**EL INFRASCRITO SECRETARIO EJECUTIVO DE LA COMISIÓN REGIONAL DE INTERCONEXIÓN ELÉCTRICA -CRIE-, POR MEDIO DE LA PRESENTE CERTIFICA:**

**“RESOLUCIÓN CRIE-40-2023**

*EVALUACIÓN DEL ESTUDIO TÉCNICO DE LA SOLICITUD DE CONEXIÓN A LA RTR DE PANAMÁ DEL PROYECTO DE GENERACIÓN TÉRMICA DENOMINADO ‘GATÚN’*”; asimismo, se adjuntaron las notas ETE-DCND-GOP-PMP-365-2022 y ETE-DI-GPL-157-2022 emitidas por el CND-ETESA y ETESA, respectivamente. Tanto en el informe como en las referidas notas, se emitieron opiniones y recomendaciones con base en los estudios eléctricos de interconexión presentados por “*La Solicitante*” por medio de la nota GAT 001-22 CRIE.

**Figura 1:** Esquema unifilar conexión temporal “A”.

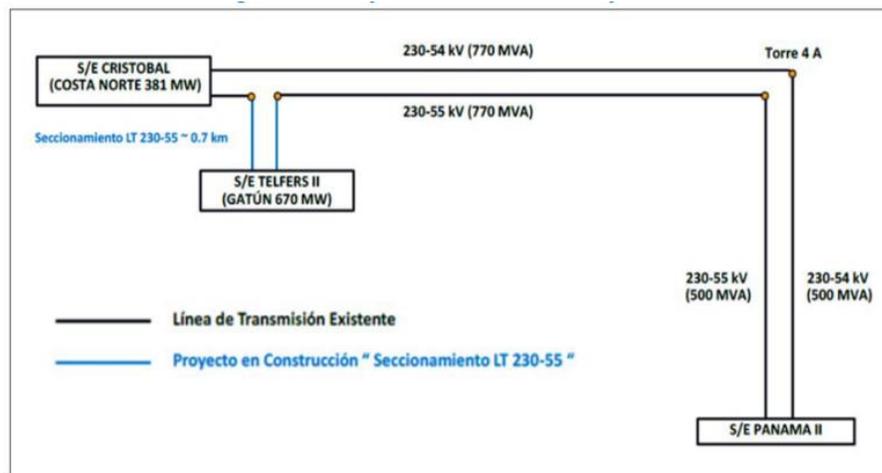
- 1) Mientras las obras de transmisión SE Sabanitas 230 kV, SE Panamá III 230 kV y línea de transmisión SE Sabanitas – SE Panamá III 230 kV no se encuentren finalizadas y en operación, los esquemas de conexión temporal del proyecto de generación térmica denominado: “Gatún” de 670 MW de capacidad instalada, estarán definidos de la siguiente manera:
  - a) **Esquema de conexión temporal “A”:** donde el proyecto de generación térmica denominado: “Gatún” de 670 MW de capacidad instalada, se vincula al Sistema Interconectado Nacional (SIN) de Panamá a través de la Subestación Telfers 230 kV y esta se interconecta a la línea SE San Cristóbal-SE Panamá II 230 kV. Tal como se muestra a continuación:

**Figura 2:** Esquema unifilar conexión temporal “B”.

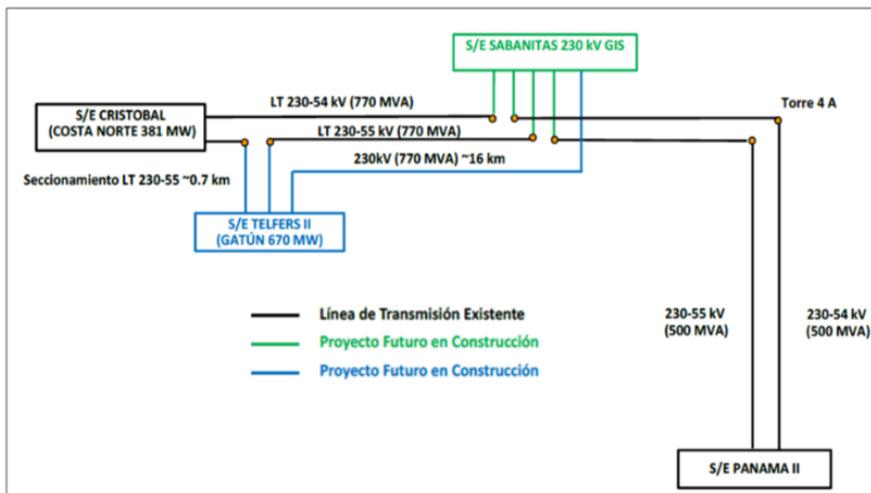
- b) **Esquema de conexión temporal “B”**: considera la construcción y puesta en servicio de la SE Sabanitas 230 kV y por lo tanto, la SE Telfers 230 kV quedará interconectada a través de una línea hacia la SE San Cristóbal 230 kV y dos líneas hacia la SE Sabanitas 230 kV. Tal como se muestra a continuación:

**Figura 3:** Diagrama unifilar de conexión definitiva central Gatún a la RTR.

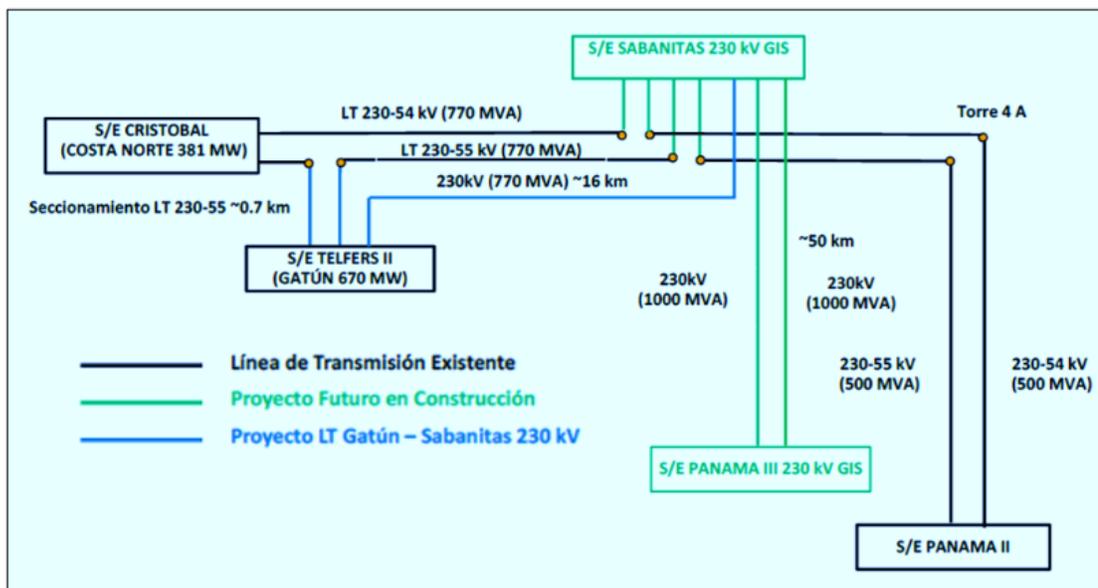
- 6) Cumplir con las condiciones operativas que permitan al proyecto de generación térmica denominado: “Gatún” de 670 MW de capacidad instalada, generar a capacidad máxima, siendo estas las siguientes: a) tener implementado y adaptados, los esquemas o acciones remediales ante contingencias de generación del referido proyecto, que deberán ser aprobadas por el OS/OM de Panamá, así como revisadas y validadas por el EOR; y b) tener finalizadas y en servicio las ampliaciones de transmisión previstas, consistentes en la integración de la subestaciones Sabanitas y Panamá III, y los dos circuitos de 230 kV que enlazarán las subestaciones Sabanitas – Panamá III con capacidad nominal de 1,000 MVA cada uno, de conformidad con el siguiente diagrama unifilar:
